PRODUKT <b>P</b>	HOOFDGROEP <b>8</b>	GROEP <b>87</b>
BETR. Parkeerkachel, alle types		NO. <b>37</b>
340/360 240/260		DATUM Mrt. 86

## Service Bulletin

Dit Service bulletin betreft het Servicehandboek Reparatie en onderhoud, Hoofdgroep 8(87) Parkeerkachels type 07-B, 01-B/01-D, 03-B/03-D

### Nieuw, door de polariteit bepaald, thermo-element

Aansluiting bij de 07-B en naar de regeleenheden 3 711 689-4  
3 716 536-2

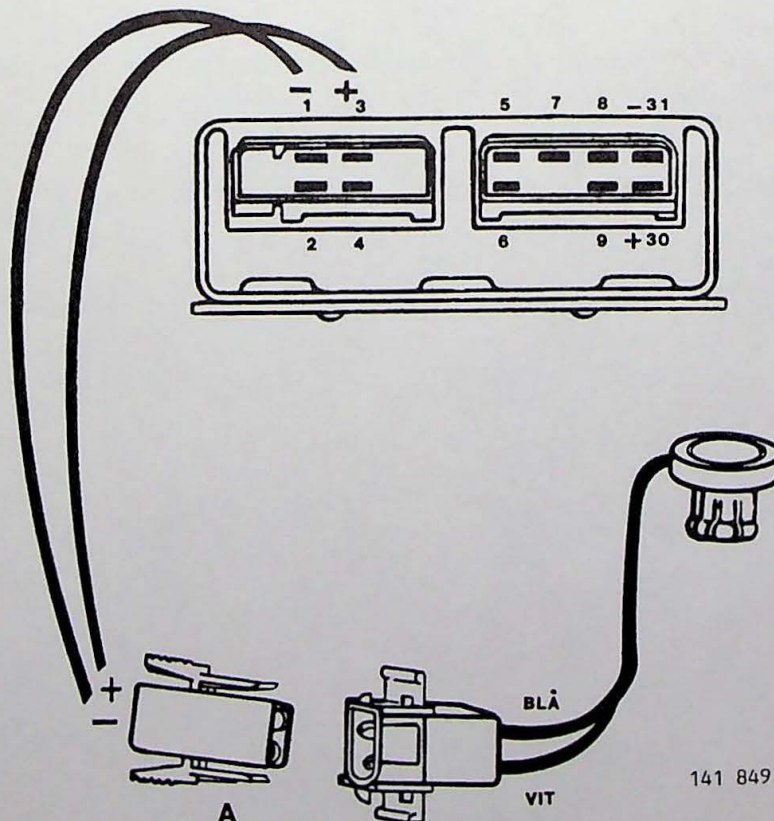
Een nieuw, door de polariteit bepaald, thermo-element O/N 3 714 122-3, is in de herfst van 1985 geleidelijk in de produktie ingevoerd.

Het nieuwe thermo-element vervangt de oude uitvoering als service-onderdeel.

**N.B!** Wees bij het vervangen van het thermo-element nauwkeurig met de aansluiting op de regeleenheid. Zie onderstaande beschrijving.

Sluit de blauwe (+) draad van het thermo-element aan op aansluiting 3 van de regeleenheid. Wijzig de aansluiting van de draden naar de regeleenheid in stekerverbinding A. Controleer de aansluiting met een universeelmeter.

Als het thermo-element foutief aangesloten is, staat de kachel direct na het starten stil.

Aansluiting bij 01-B/01-D, 03-B/03-D en naar de regeleenheden

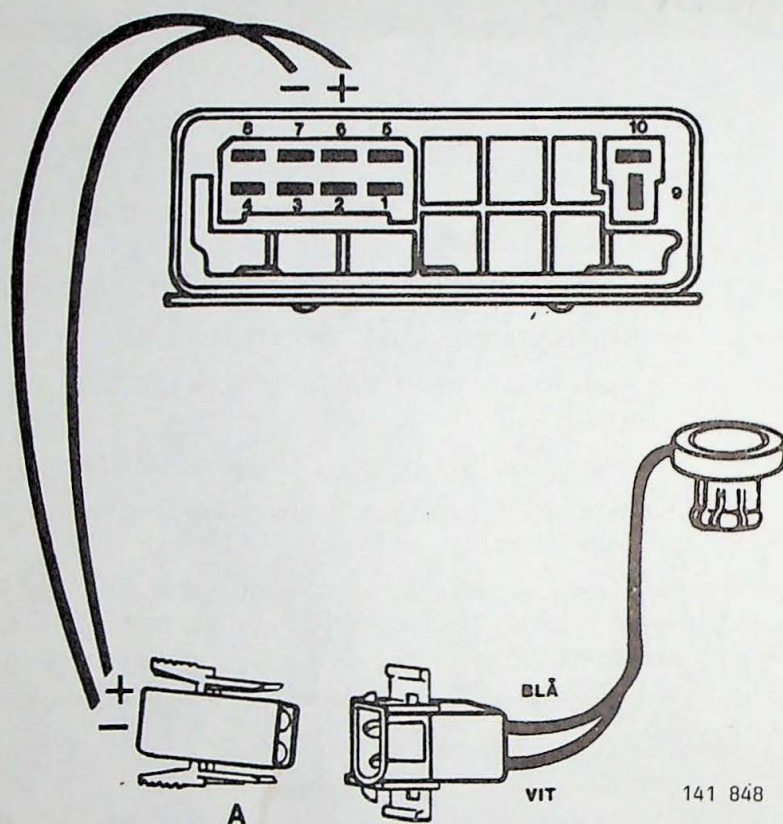
3 711 054-2  
3 711 675-3  
3 713 488-9

Sluit de blauwe (+) draad van het thermo-element aan op aansluiting 6 van de regeleenheid. Wijzig de aansluiting van de draden naar de regeleenheid in stekerverbinding A. Controleer de aansluiting met een universeelmeter.

Als het thermo-element foutief aangesloten is, staat de kachel direct na het starten stil.
